Informe Consolidado de Solicitud de Aclaraciones, Rectificaciones y/o Ampliaciones al Estudio de Impacto Ambiental del Proyecto "Parque Eólico Fénix"

Nombre del Titular : Parque Eólico Maqui SpA
Nombre del Representante Legal : Paulina Cox Vyhmeister
Dirección : Avenida Apoquindo 3472, oficina 1601, Las Condes

El presente Informe Consolidado de Solicitud de Aclaraciones, Rectificaciones o Ampliaciones al Estudio de Impacto Ambiental del Proyecto "Parque Eólico Fénix", contiene las observaciones generadas en virtud de la revisión del EIA.

Figura 1. Cruces adicionales a considerar en área de influencia, considerando cartografía IGM

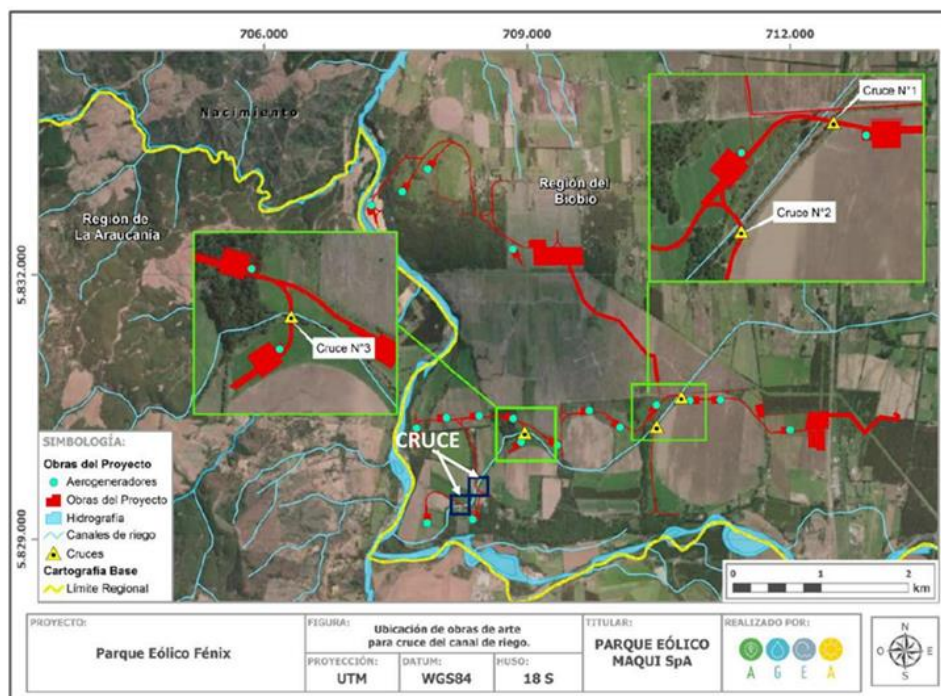
- Se solicita al Titular evaluar la inclusión al área de influencia de otros puntos de cruce de obras del Proyecto con cauces. Al respecto, se señala que en la Figura 4-25 del Capítulo 4 del EIA, las obras del Proyecto cruzan el canal Biobío Negrete en dos puntos, en el camino que une los aerogeneradores AG17 y AG18, y en el camino que une los aerogeneradores AG11 y AG12 con el aerogenerador AG17 (Figura 1). Por otro lado, al considerar la capa de canales de la Comisión Nacional de Riego, se identifican otros cruces, uno entre los aerogeneradores AG10 y AG11, y dos en el trazado de la LAT SSEE Fénix – SSEE Epuleufú (Figura 2).

Figura 4. Humedal identificado en Inventario Nacional de Humedales del MMA

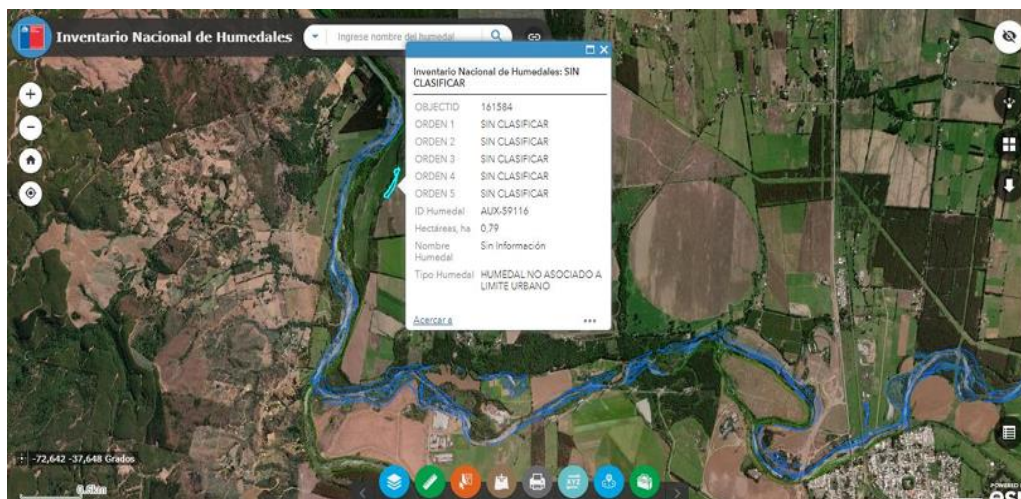
referencialmente en coordenadas UTM 707.882 m E, 5.830.348 m N, el cual sería atravesado por obras del Proyecto (LMT y caminos internos, Figura 3). Cabe señalar, que en la imagen satelital se observa un cuerpo de agua de similares características, ubicado levemente al norte del identificado en terreno, el cual se encuentra identificado en el Inventario Nacional de Humedales del Ministerio del Medio Ambiente (Figura 4).

Figura 5. Estaciones de muestreo en relación a partes y obras del Proyecto. Elaboración propia.

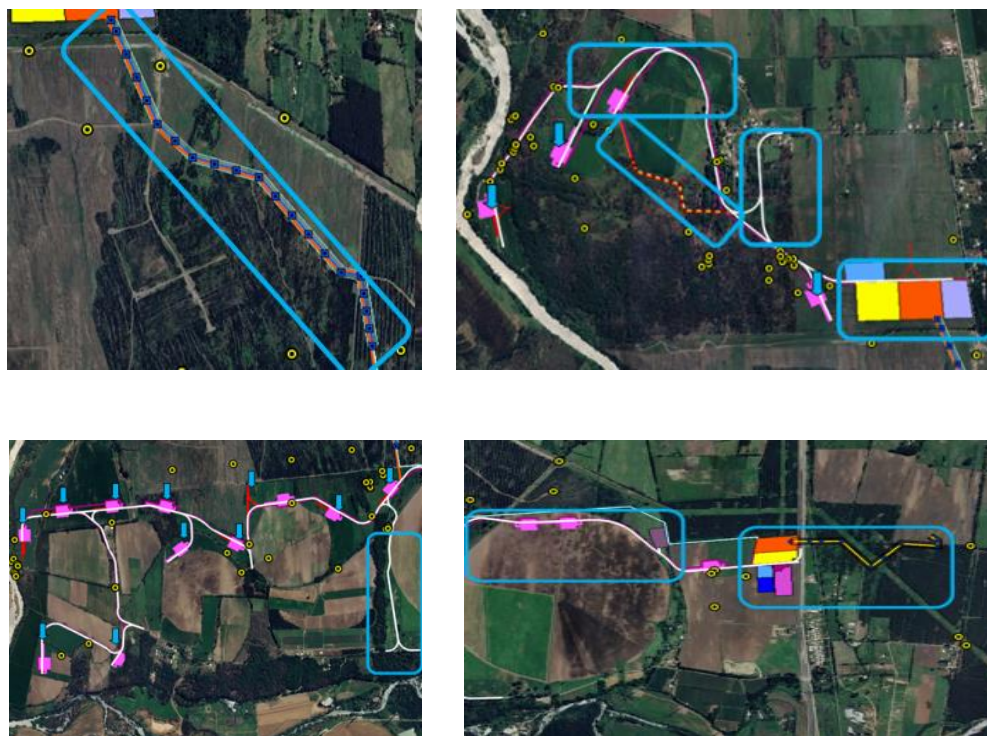
acopios (lila), instalación de faenas (fucsia), planta de hormigón (azul), plataformas de los aerogeneradores (fucsia), entre otros. Esto denota una escasa representatividad entre las acciones del Proyecto, por lo que se solicita justificar la ubicación de las estaciones de muestreo. A continuación, se presenta la Figura 5 que da cuenta de lo mencionado.

Figura 6. Distintas campañas presentadas por el Titular. Elaboración propia.

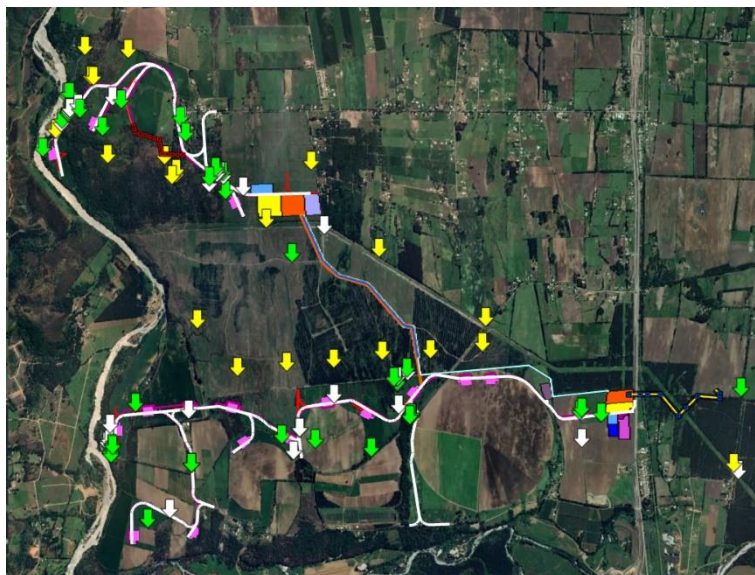
En segundo lugar, en cuanto al número de estaciones y su distribución, el Titular informa 35 estaciones para la campaña de 4 días de invierno (blanco), 43 estaciones de muestreo en la campaña de 5 días de primavera (verde) y 24 estaciones para la campaña de 4 días de verano (amarillo), todas del 2022. Asumiendo el mismo número de especialistas, se aprecian diferencias importantes en los esfuerzos de muestreo entre campañas. Se observa además que las estaciones no se repiten entre campañas, estando cercanas entre sí o a un ambiente particular, como si cada campaña fuera un complemento de la anterior. Lo anterior, no es consistente con lo que se señala en el documento **Criterios Técnicos para Campañas de Terreno de Fauna Terrestre y Validación de Datos** (SEA 2022) respecto al esfuerzo de muestreo. En Figura 6, se aprecian las estaciones de invierno en blanco, de primavera en verde y de verano en amarillo.

Es por ello que, se solicita al Titular complementar la información entregada con nuevas campañas de terreno, considerando los criterios y lineamientos contenidos en el documento **Criterios Técnicos para Campañas de Terreno de Fauna Terrestre y Validación de Datos** (SEA, 2022), en particular respecto a la representatividad de las estaciones de muestreo, de la calidad de la información, del número de estaciones, de épocas de mayor y menor expresión biológica, uniformidad de las metodologías de muestreo de tipo cuantitativo, y el esfuerzo de muestreo. Considerar la necesidad de realizar una validación de la data informada, así como incorporar las tablas de riqueza, abundancia y distribución de especies, y planilla Darwin Core.
